**RESUELVE RECURSO DE RECLAMACIÓN
ATINGENTE AL PROYECTO “PARQUE SOLAR
BESS CUYUMILLACO”, CUYO TITULAR ES
CHUCAO SOLAR SPA.**

RESOLUCIÓN EXENTA N° (ABAJO)

RESUMEN

Figura 1. Áreas de almacenamiento de residuos peligrosos y no peligrosos

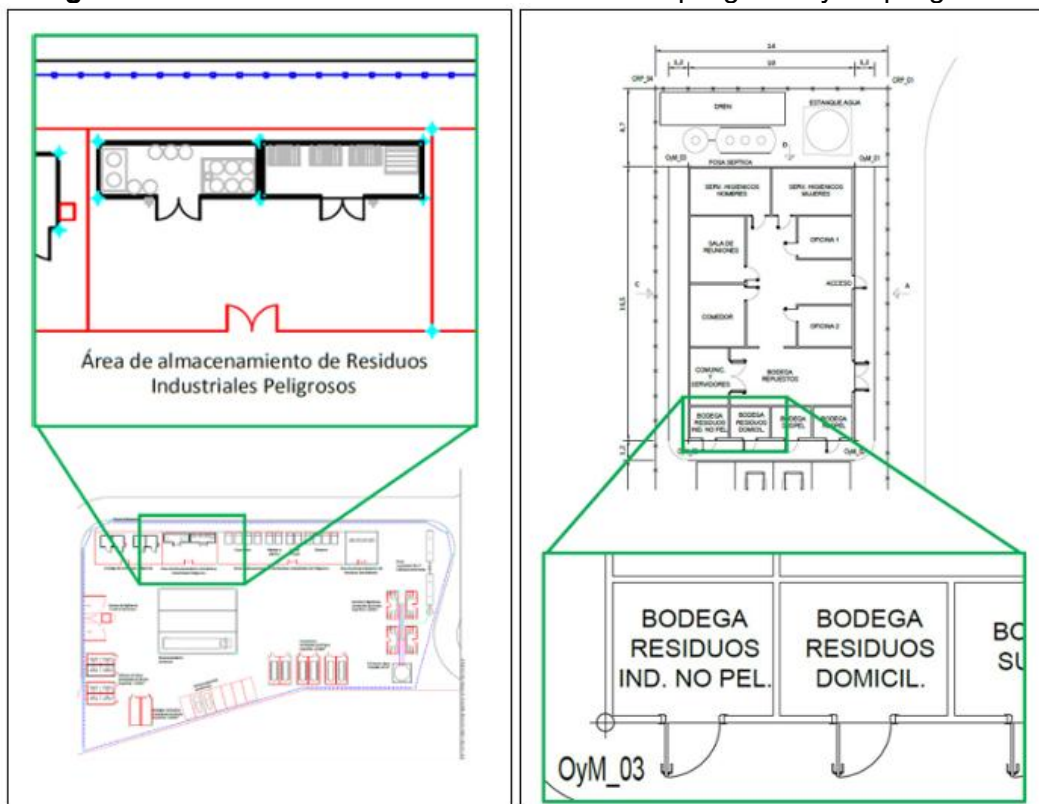
4.4.9. En el Anexo 11 de la DIA, se muestran los planos de las áreas de almacenamiento de residuos peligrosos y no peligrosos. La Figura 2 muestra las disposiciones de estas áreas.

- 5.1.28. En la consulta realizada a la Subsecretaría de Salud, se complementó lo anterior señalando que *“[e]n los planos del citado Edificio OyM se puede apreciar que el sitio de almacenamiento de residuos peligrosos tendría una superficie similar a la del sitio de residuos no peligrosos (5 m² aprox.), que estaría emplazado al interior de este edificio (cuyos muros serían de albañilería o similar), contiguo a la bodega de sustancias peligrosas y con acceso independiente (desde el exterior)”*.

2. **Modifíquese** la condición señalada en el considerando 8°, Tabla 1, de la siguiente forma: Incorporar en el PAS 142 los antecedentes de una bodega para el almacenamiento de residuos peligrosos que incluya las baterías LFP al término de su vida útil, cuyas dimensiones deben ser fijadas en función de la cantidad de residuos efectivamente generados durante la operación —incluyendo una estimación justificada del recambio de baterías LFP— y del tiempo máximo de acopio justificado por el Titular.
